1#楼、2#楼二层平面图

地下室平面图

3#楼屋面平面图

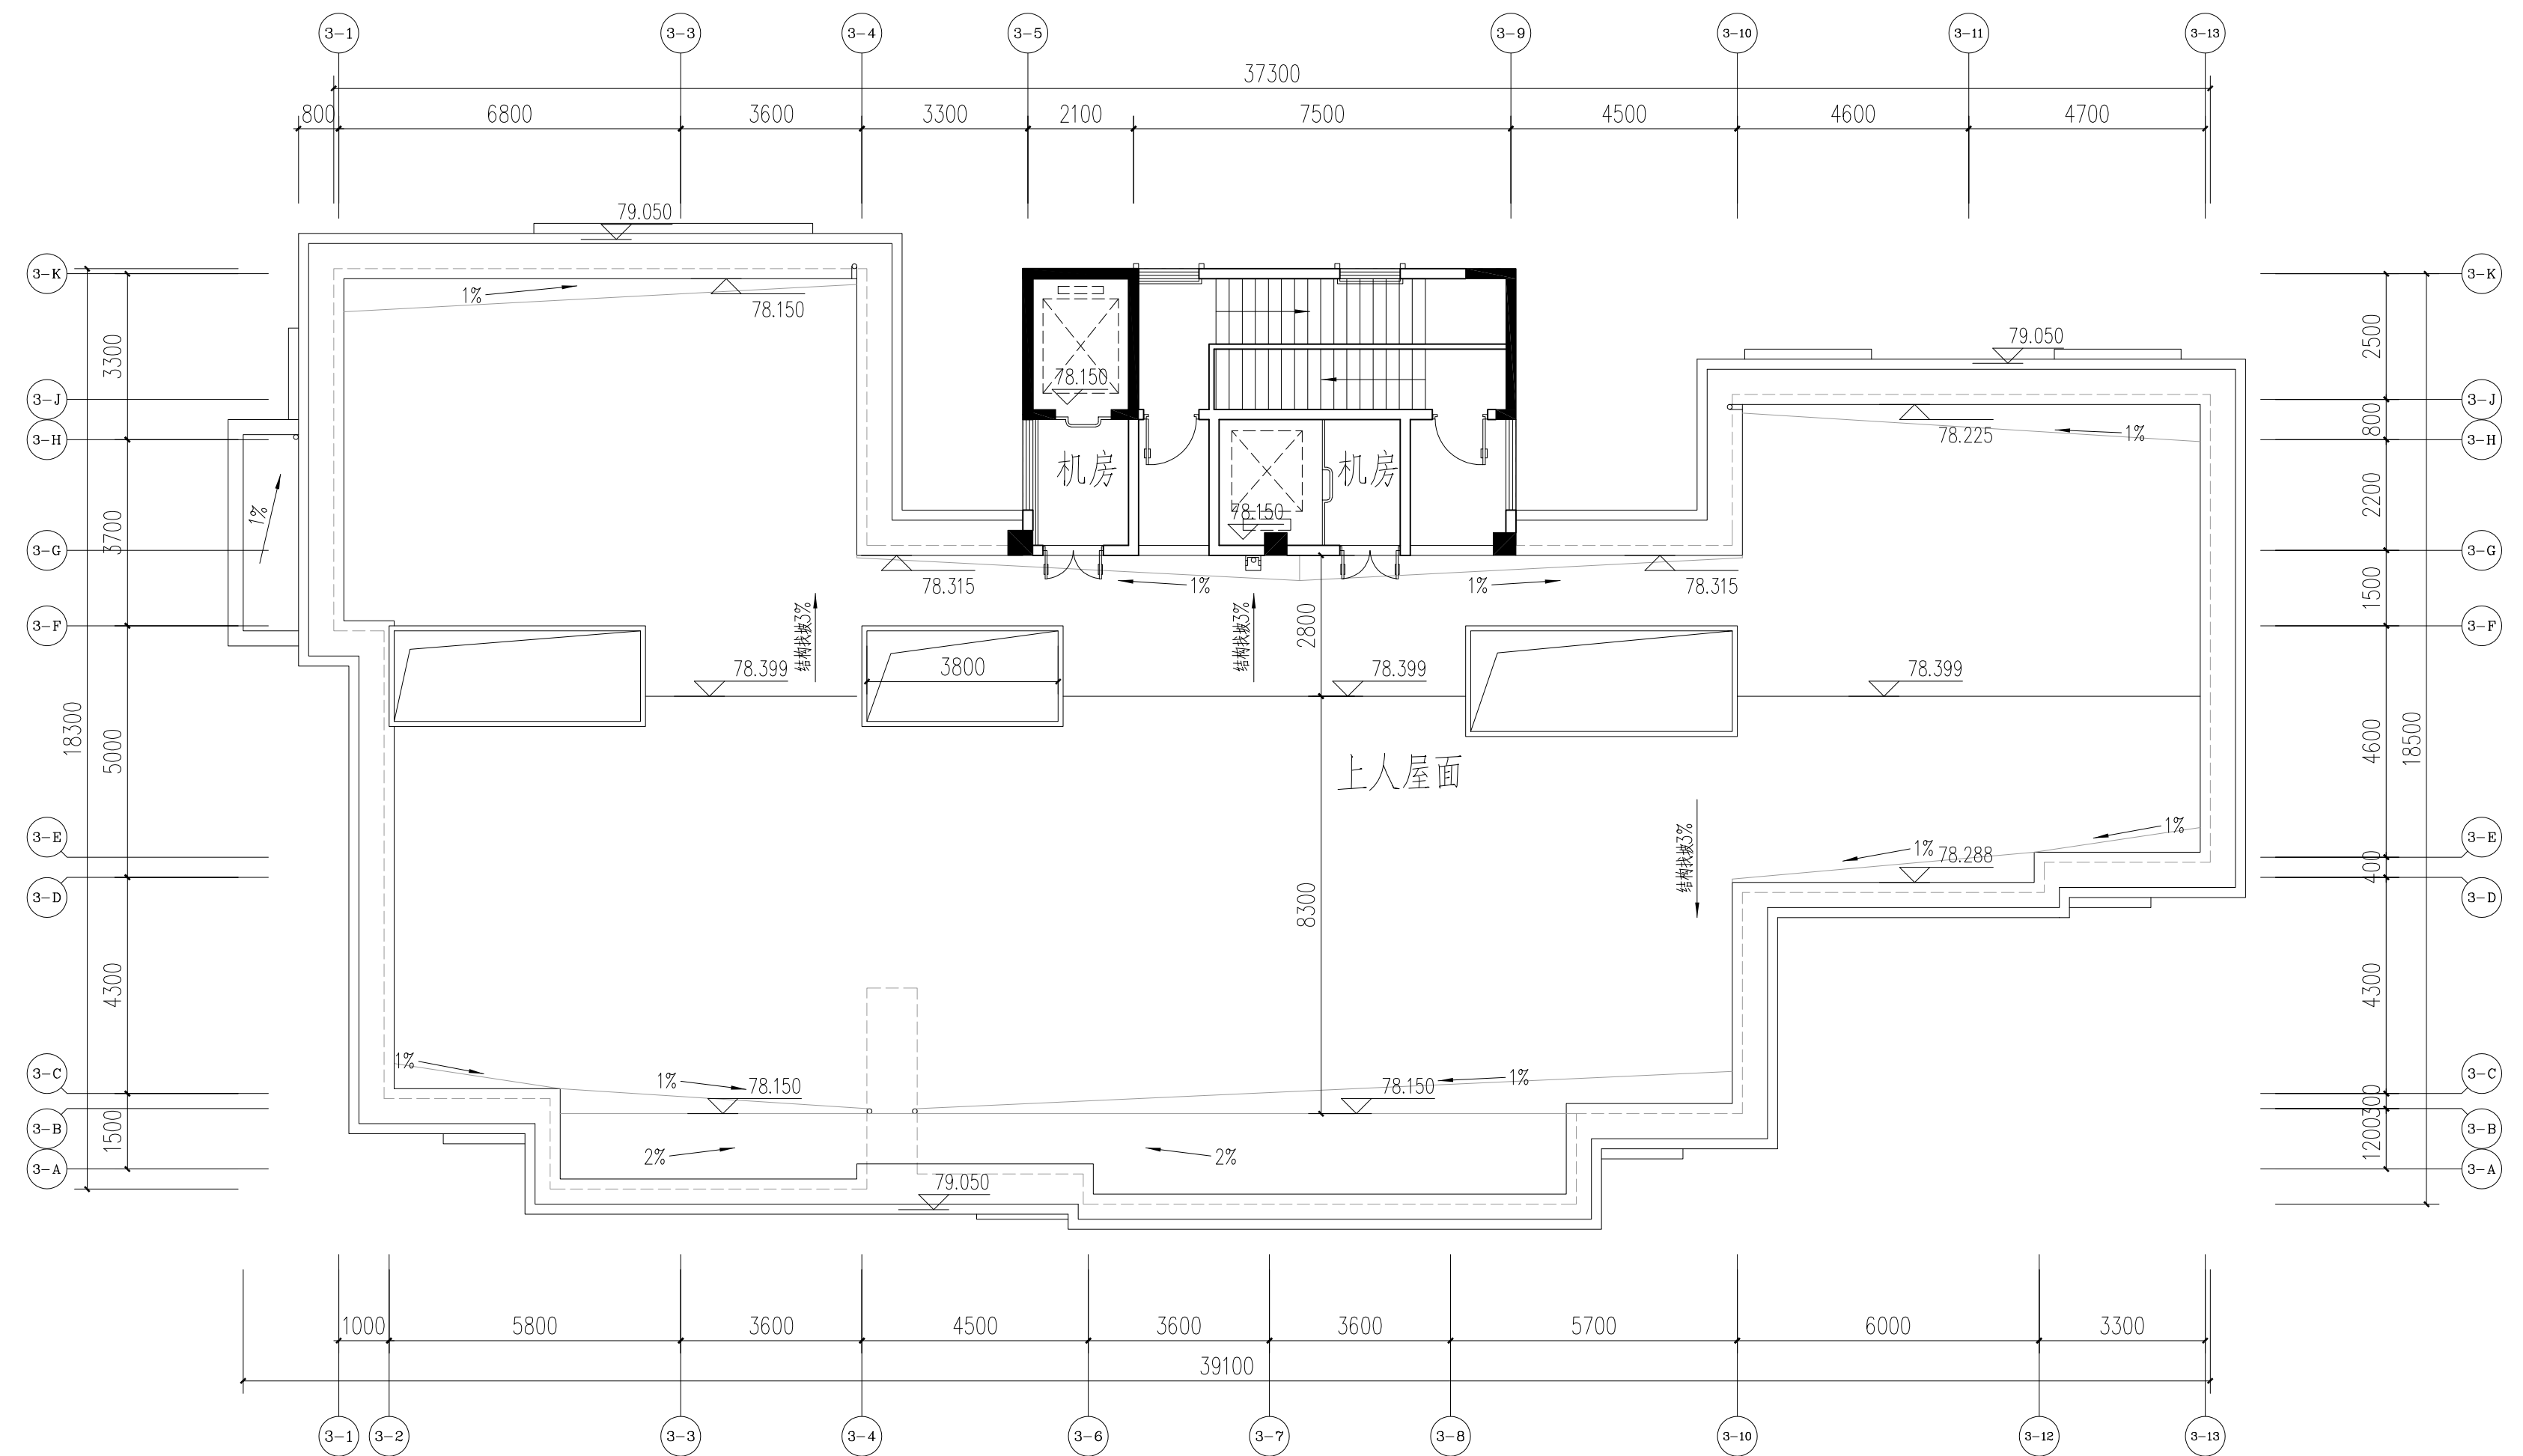
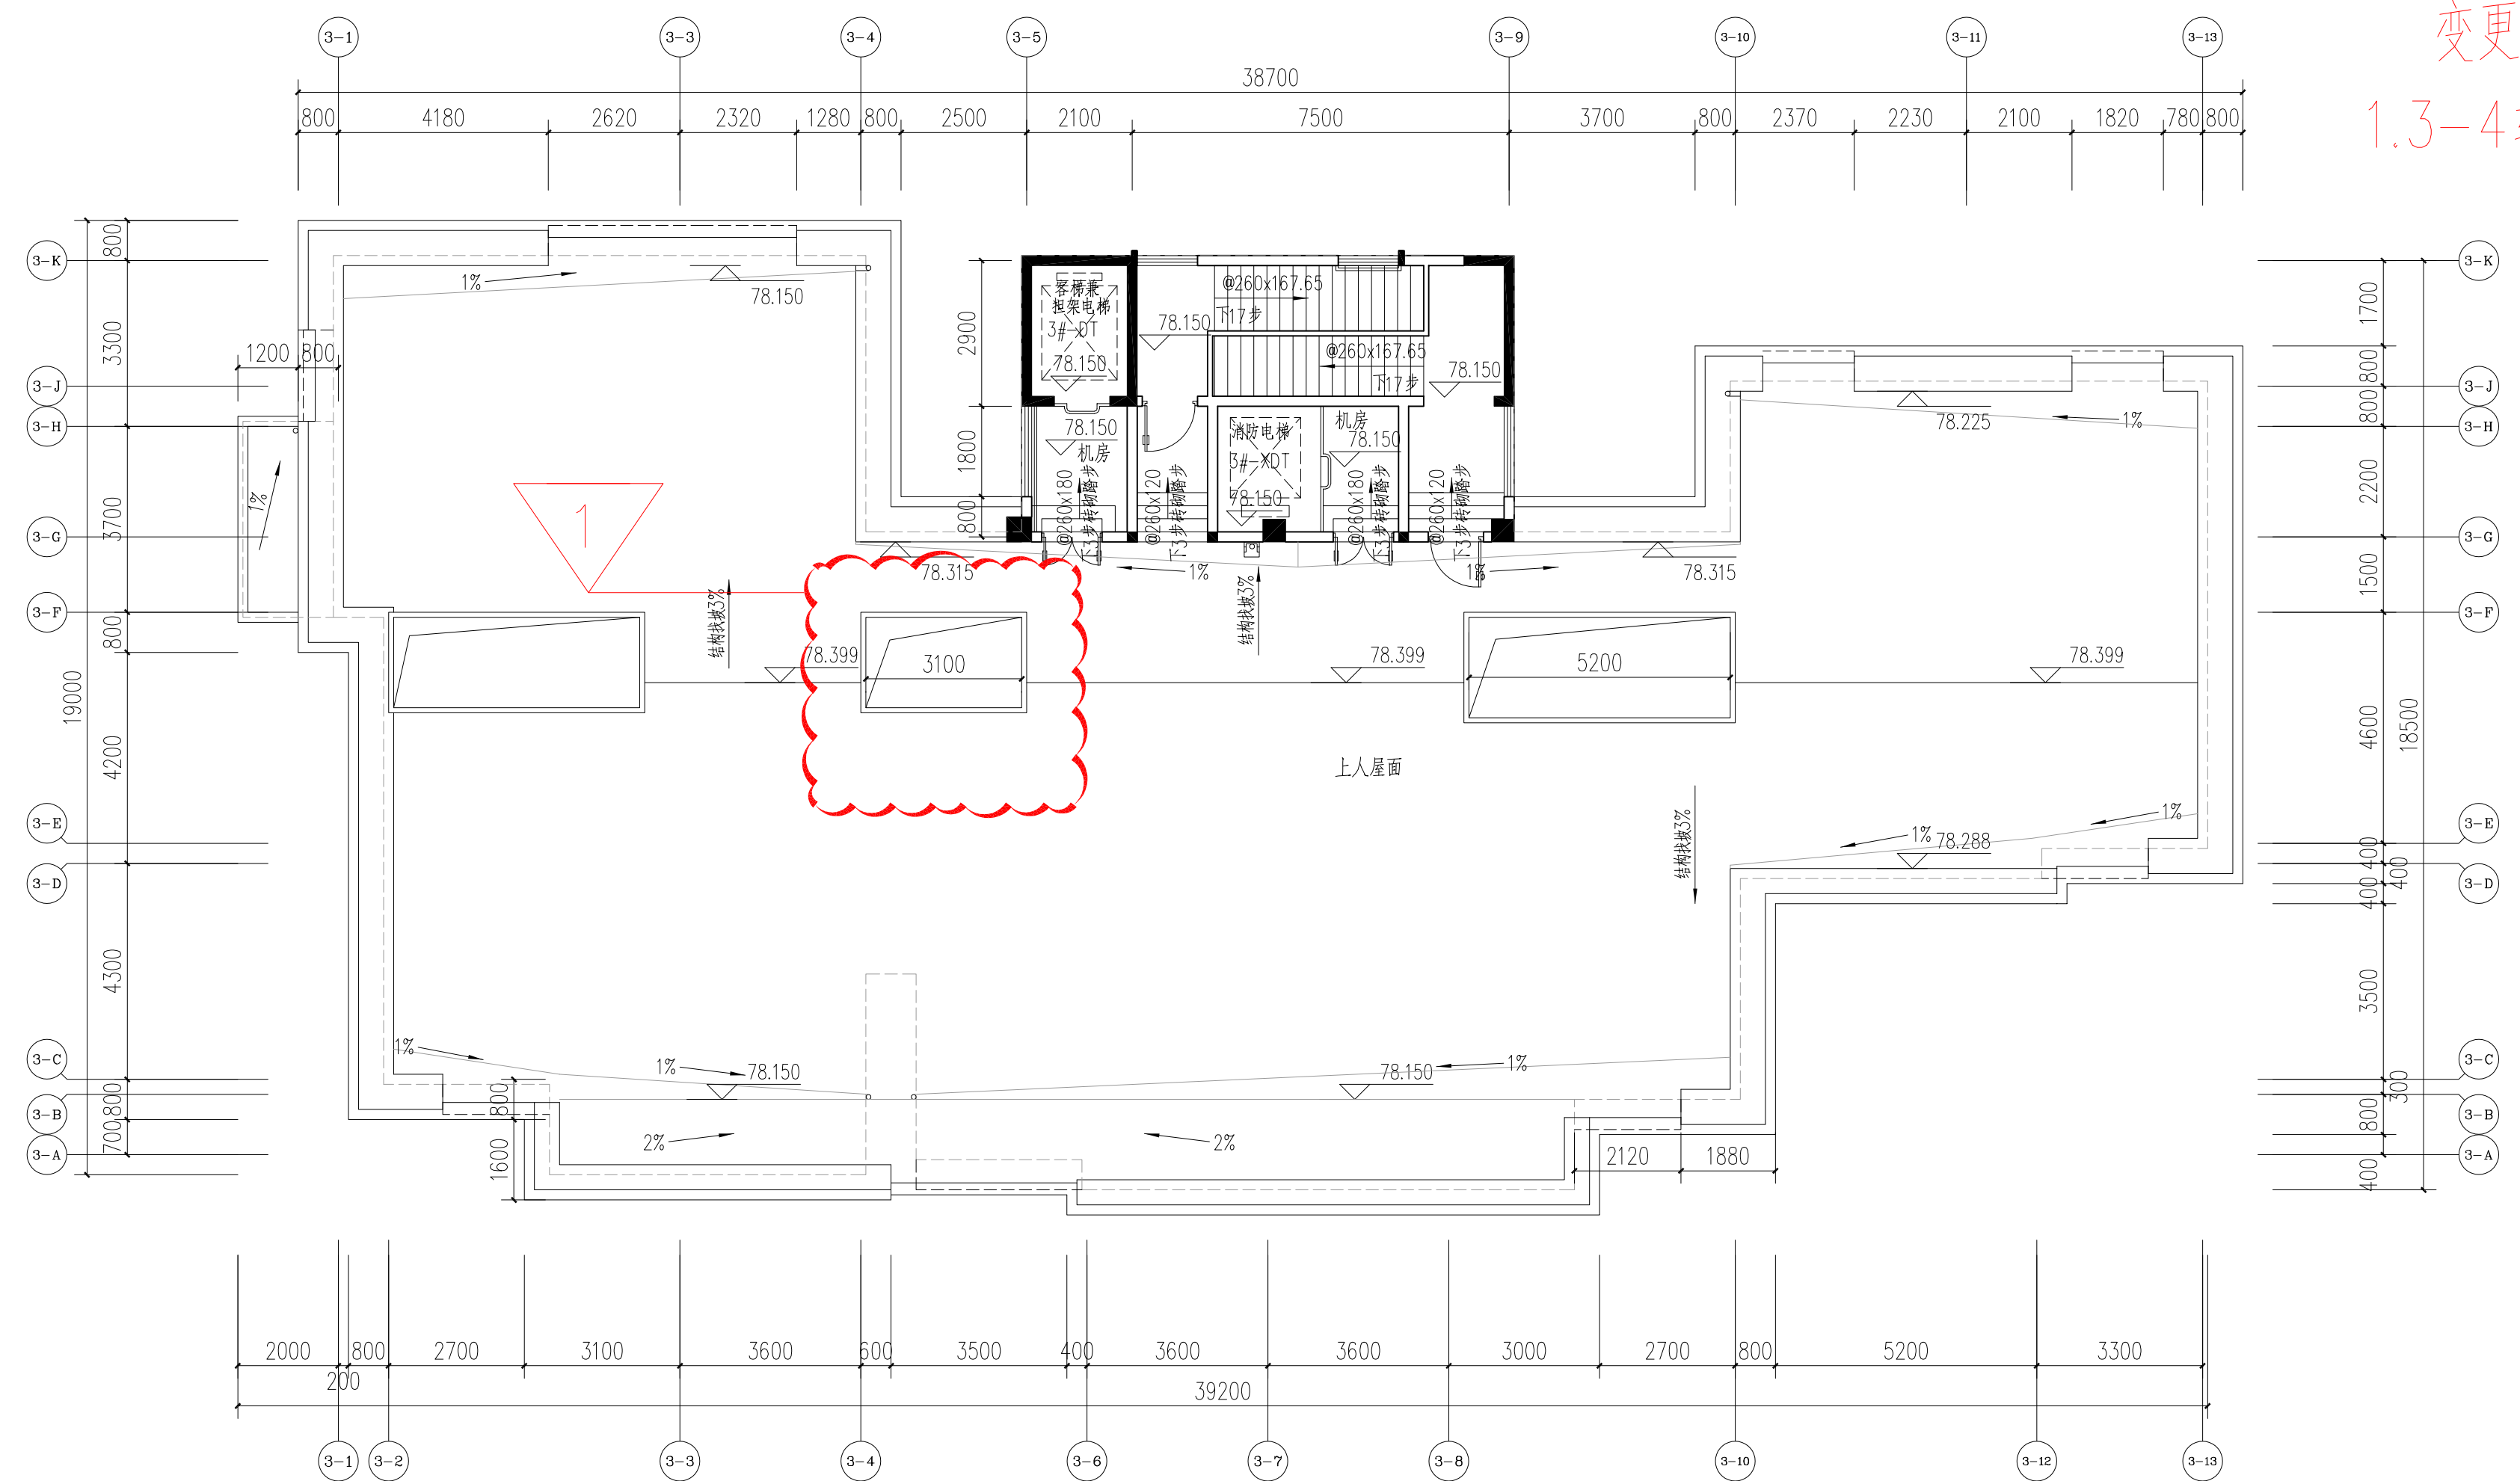
变更内容:
1.3-4轴~3-5轴空洞尺寸根据结构专业调整

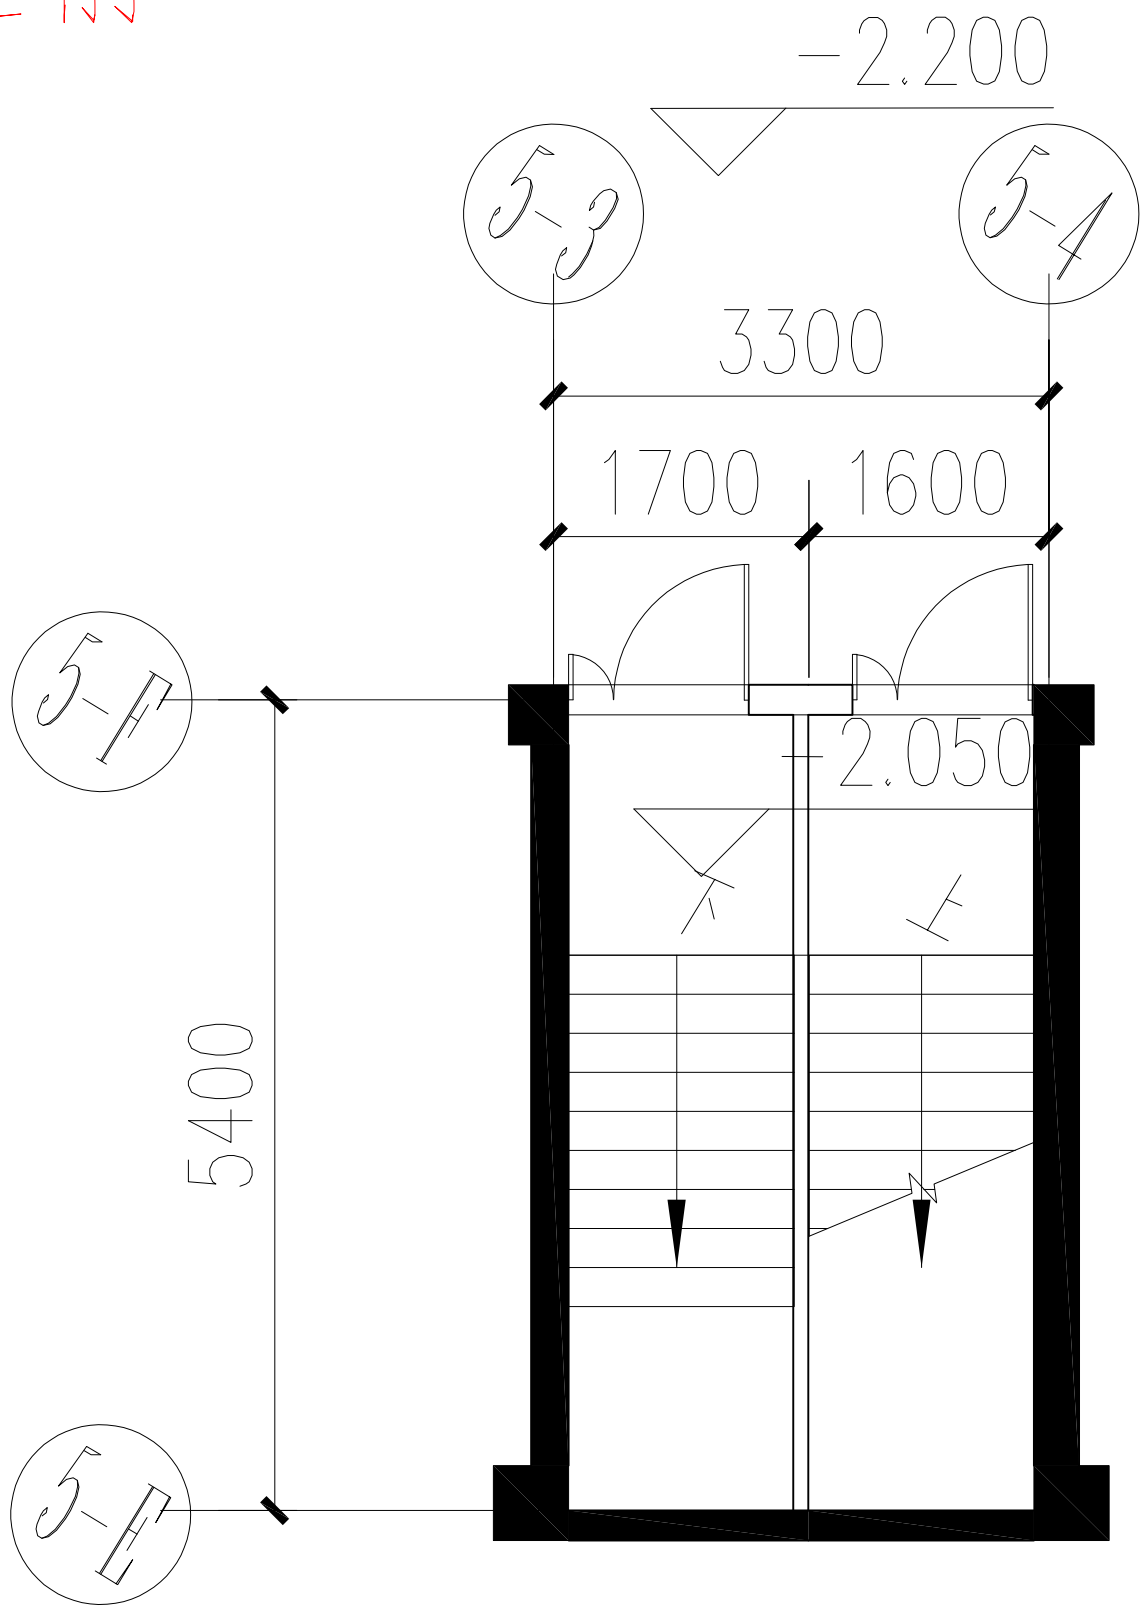
- 1.设备专业要求1-10轴~1-15轴交1-E轴~1-N轴加大生活加压泵房、缩小排烟机房。
- 2.设备专业要求1-2轴交1-K轴~1-N轴取消车库配电间。
- 3.设备专业要求1-1轴~1-5轴交1-C轴~1-F轴缩小进风机房。
- 4.设备专业要求3-8轴~3-10轴交3-B轴~3-D轴缩小进风机房。
- 5.设备专业要求3-3轴~3-4轴交3-D轴取消车库配电间。
